Ursprüngliche Planung (durch Deckblatt 1 ersetzt) ohne Maßstab

M. A. 2021 Datum		H. A. 2021 Datum	
N 14 Fahrweg-/ Anlagenplanung Maßstab 1:500		Genehmigungsplanung Deckblatt 1	
B. G. 2021 Datum		H. A. 2021 Datum	
Plan: Lageplan Vergleich D1; Planfeststellungsplan D1 / ursprüngliche Planung Unterlage: 4a D1 Blatt Nr.: 1

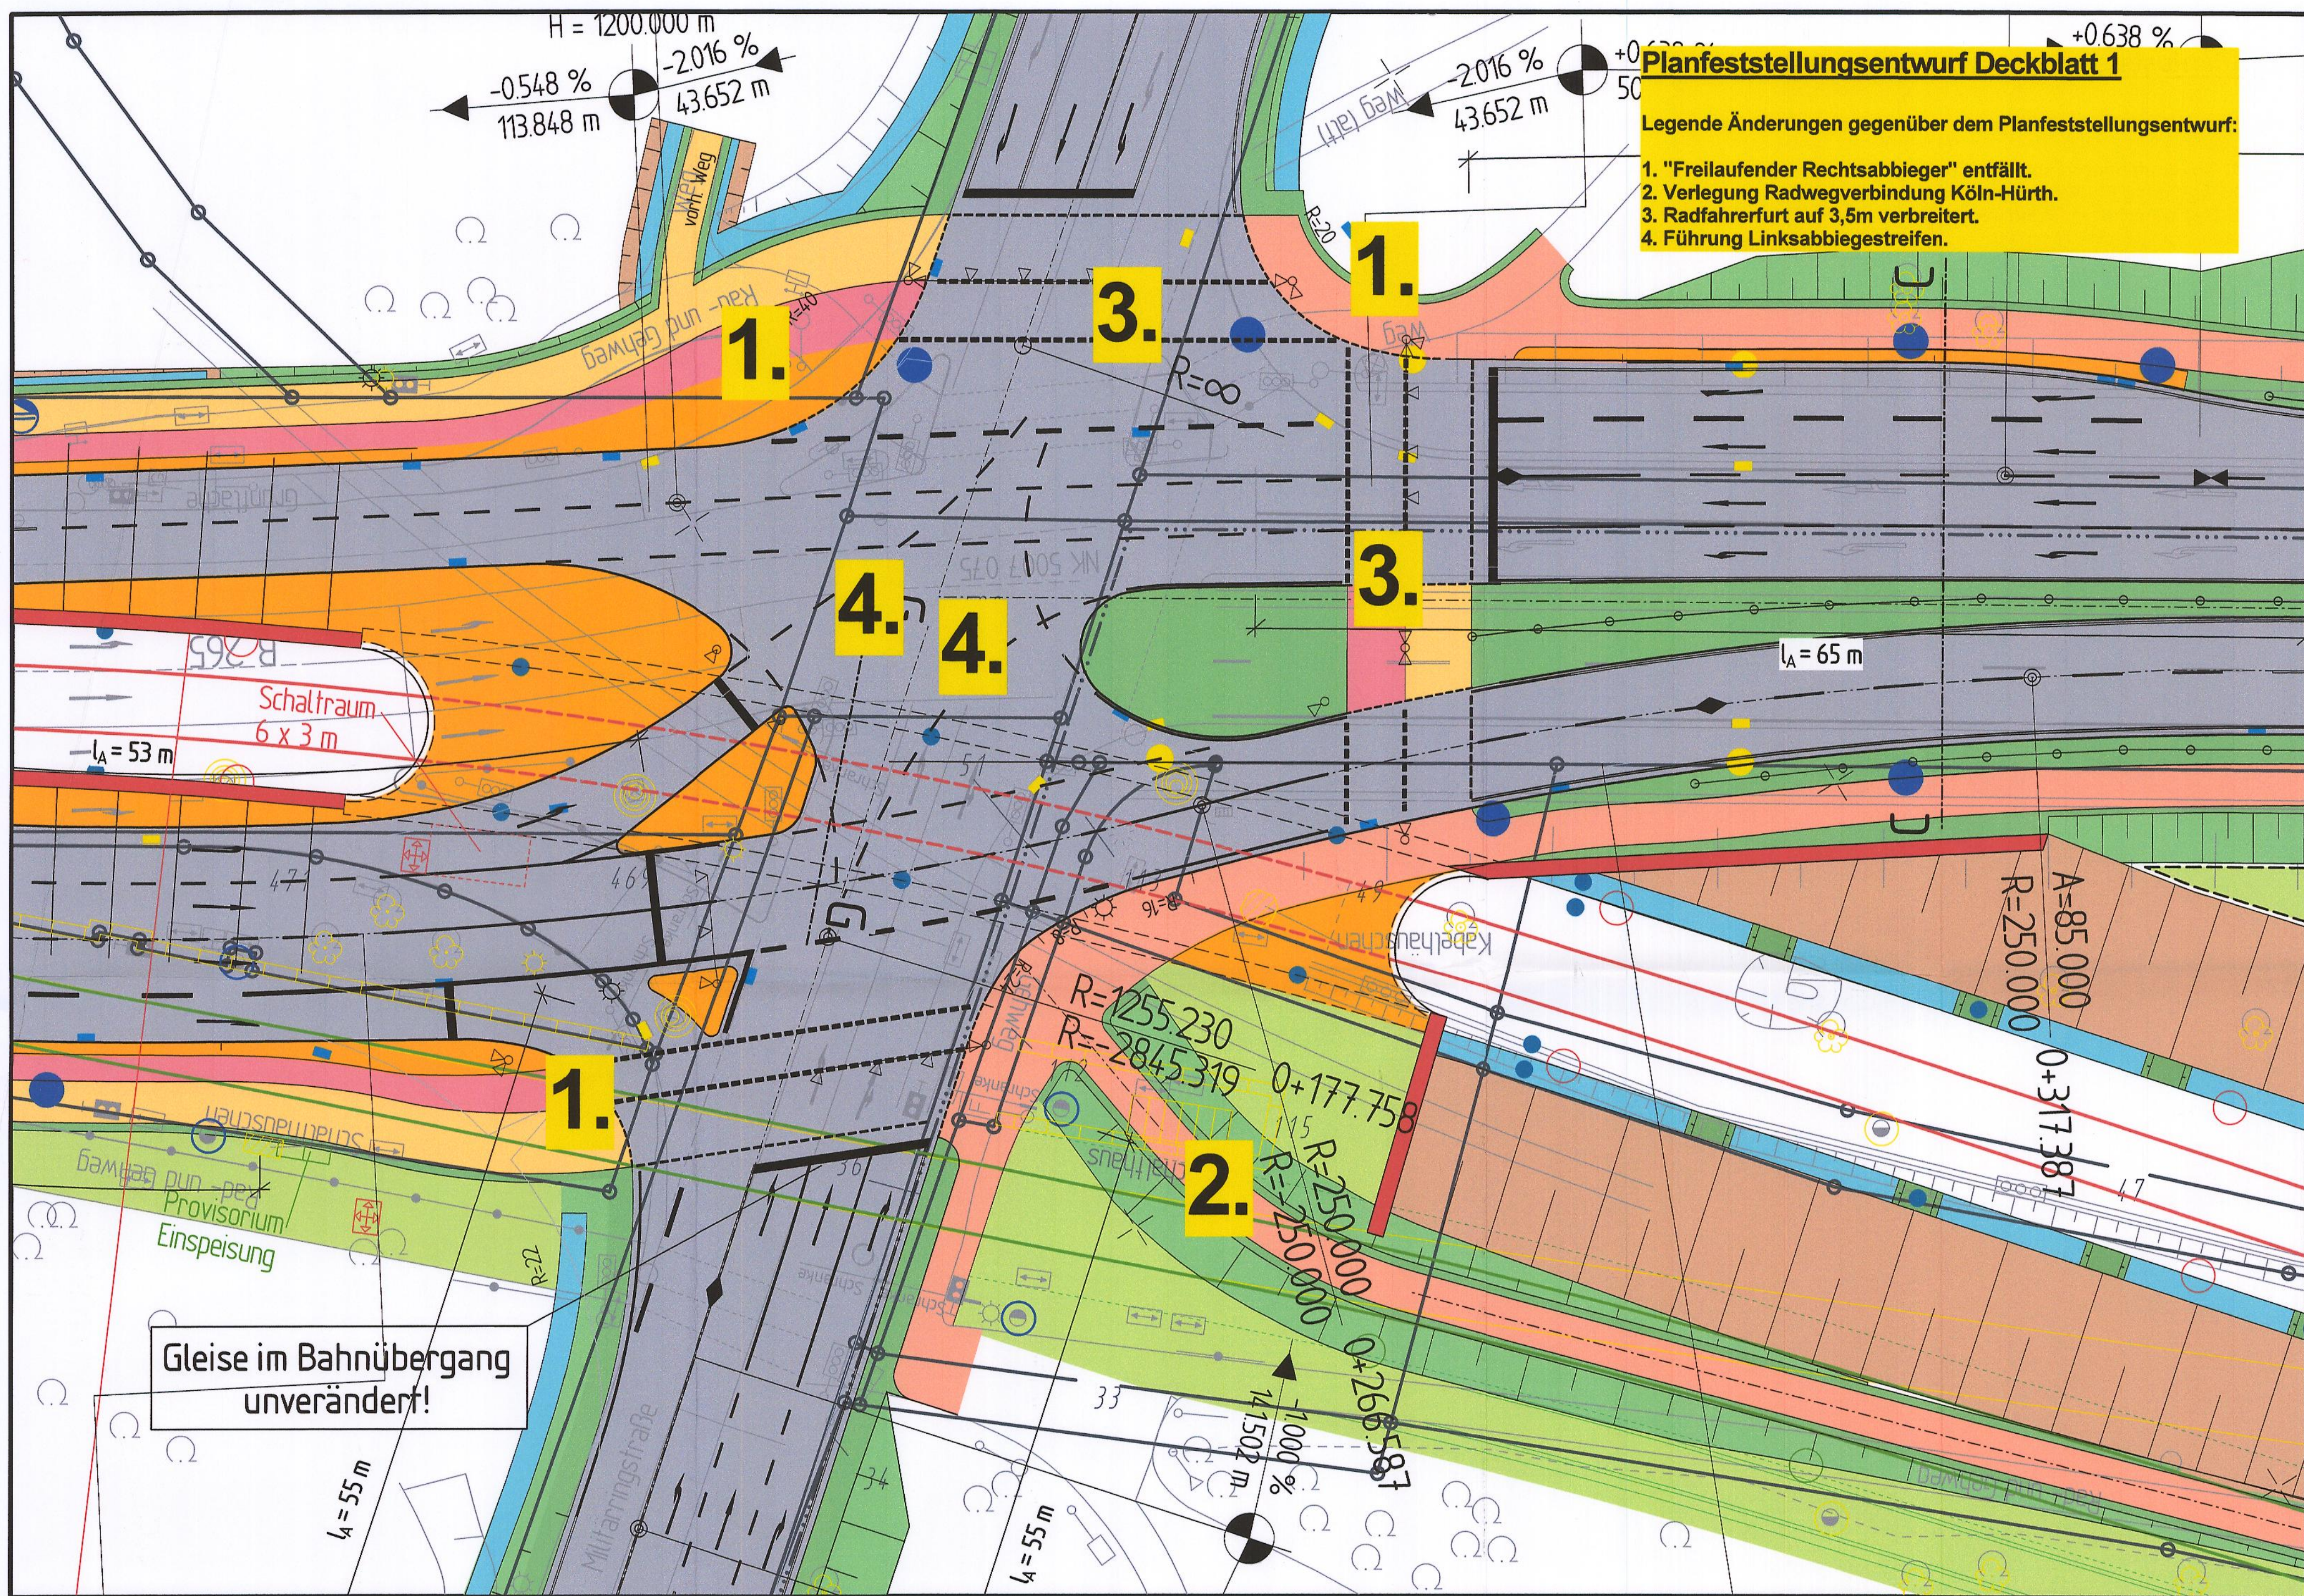
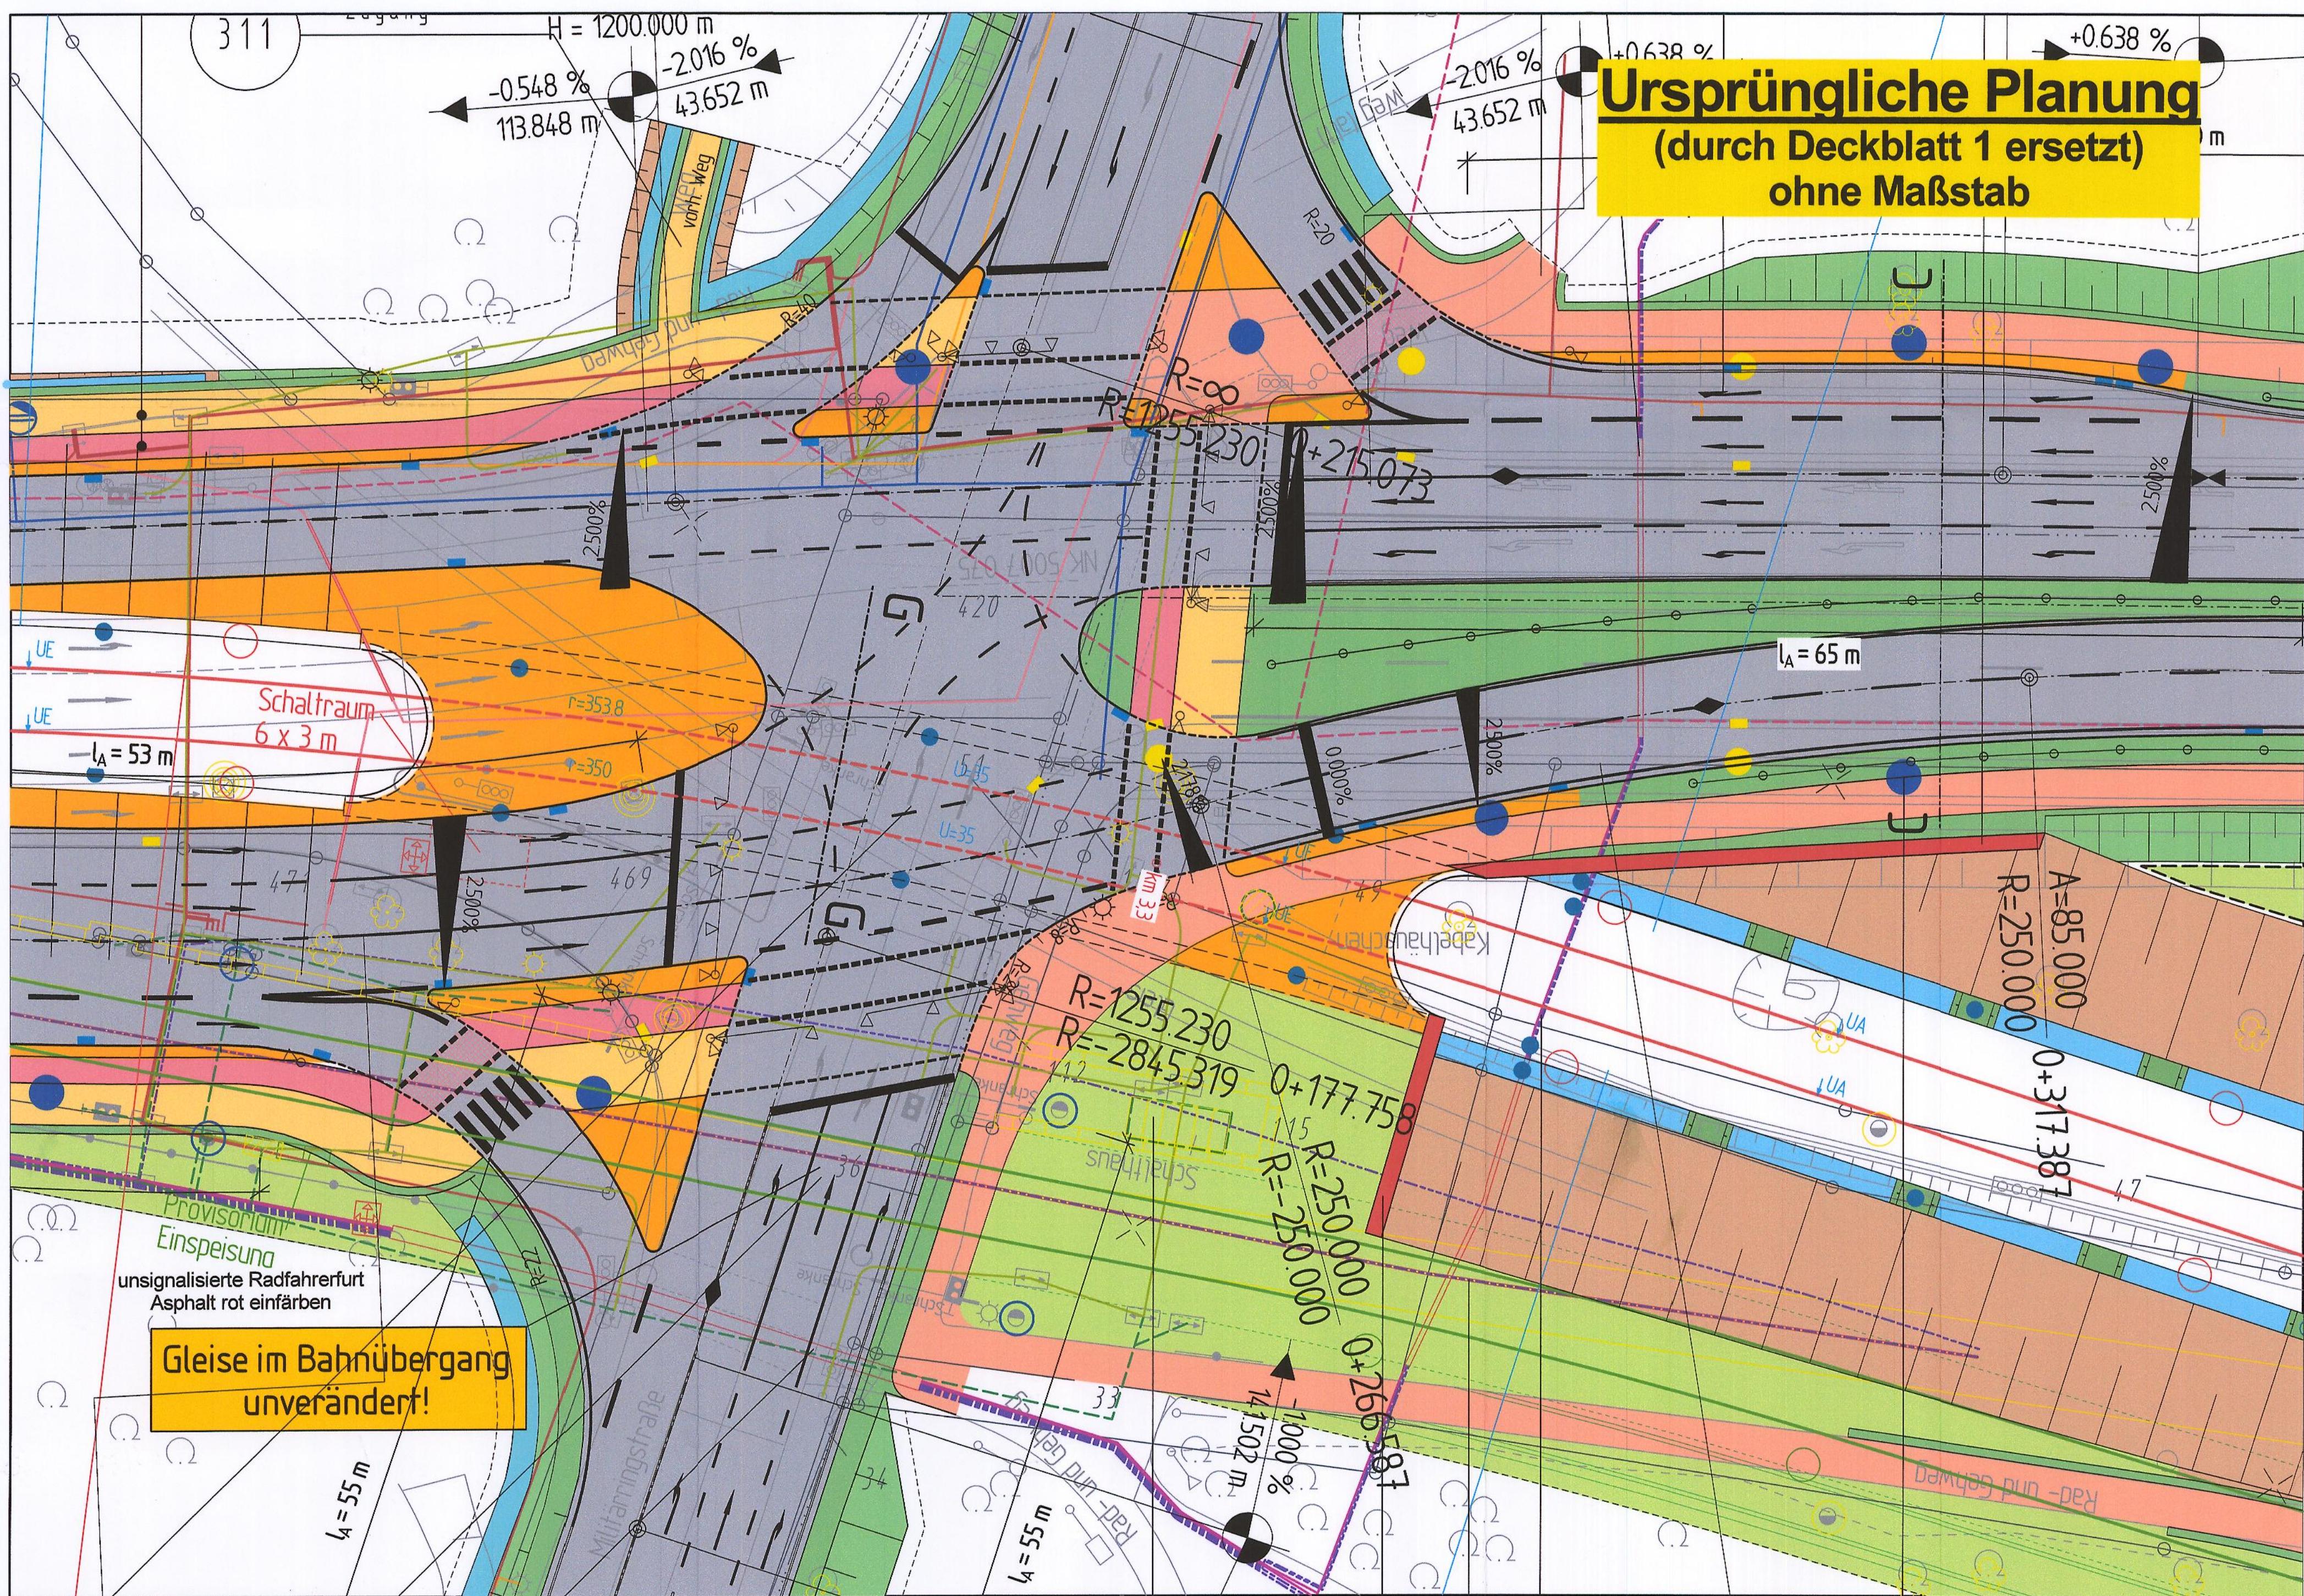
2.	28.03.2019	Radweg Rampa	Mic
1.	07.11.2018	Rad-Gehwegüberquerung, Dreieckseisen und LSA	Mic
Index	Datum	Inhalt der Änderung	Geprüft
SCHWIETERING. VERKEHRSINGENIEUR UND STRASSENVERLEGER Kitzingen - 97070 Aachen		Bearbeitet 18.04.2016 SCH	Geprüft 18.04.2016 CS
Der Leiter der Regionalniederlassung Vito-Eifel Euskirchen, den 14.12.2020 J. A. Becker			
KVB Kölner Verkehrs-Betriebe AG Schwanenstraße 38 50669 Köln			
Datum, Unterschrift			
HKG Hagen und Güterverkehr Köln Aktiengesellschaft		Hagen und Güterverkehr Köln Aktiengesellschaft
